Oggetto: SEGEN SPA – Istanza di Autorizzazione Integrata Ambientale per un Impianto di Trattamento meccanico - biologico dei rifiuti con produzione di CSS – modifiche impiantistiche e gestionali - Comune di Sante Marie (AQ)
Riscontro nota acquisita al prot. ARTA n. 32046 del 04.07.2022 e n. 34683 del 20.07.2022.

Relazione tecnica
Procedimento su istanza di Autorizzazione Integrata Ambientale
D. Lgs 152/2006, parte II, titolo III bis
SEGEN S.p.A.

Azienda: SEGEN S.p.A

Sede: Località Santa Giusta Comune di Sante Marie (AQ)

Figura 6 – Indicazione posizione piezometri misurati e ubicazione foto a seguire (1), (2) e (3). Planimetria su base CTR scala in origine 1:5.000 con sovrapposizione Ortofoto AGEA 2015.

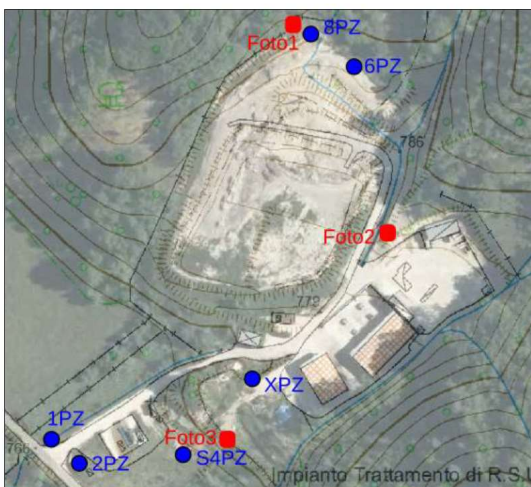
La planimetria di fig.6 riporta la disposizione degli stessi all'interno del settore. Con la sigla XPZ viene indicato un piezometro rinvenuto durante il sopralluogo probabilmente associabile ad uno dei due "pozzi spia" realizzati nel dicembre del 2004, presente in prossimità del primo terrazzamento dell'impianto.

A tal riguardo è da evidenziare la presenza di alcune discrasie tra le quote topografiche dei piezometri 8pz e 6pz, i quali, da quanto si evince dalla CTR 1:5000, sono ubicati a quote inferiori alla isoipsa 800 m, mentre nel rilievo piezometrico eseguito (vedi ancora tabella1) si riportano per gli stessi quote superiori, ovvero di 848 m e 846 m s.l.m.m.; si evidenzia inoltre che tutte le quote topografiche dei punti spia monitorati non presentano quote al centimetro. Per quanto sopra evidenziato, la documentazione necessita di essere integrata come di seguito specificato.

- ⇒ realizzare almeno un altro piezometro a monte idrogeologico del sito, ubicato all'interno della vallecola in cui insisterà il nuovo impianto;
- ⇒ eseguire un rilievo topografico di dettaglio con precisione centimetrica dei piezometri e pozzi;

- ⇒ eseguire sezione idrogeologiche utilizzando tutti i dati a disposizione, riportando il livello della falda attraverso un nuovo rilievo della soggiacenza;

- ⇒ ricostruire il modello idrogeologico sito specifico;
- ⇒ ricostruire la superficie piezometrica, se il modello idrogeologico ricostruito con le ulteriori indagini sopra richieste lo permetterà, descrivendo le modalità con cui avviene la circolazione idrica sotterranea.

- ⇒ relativamente al PMC delle acque sotterranee, aggiornare in modo che vi sia corrispondenza fra le denominazioni dei piezometri sottoposti a monitoraggio con quelle riportate in cartografia;
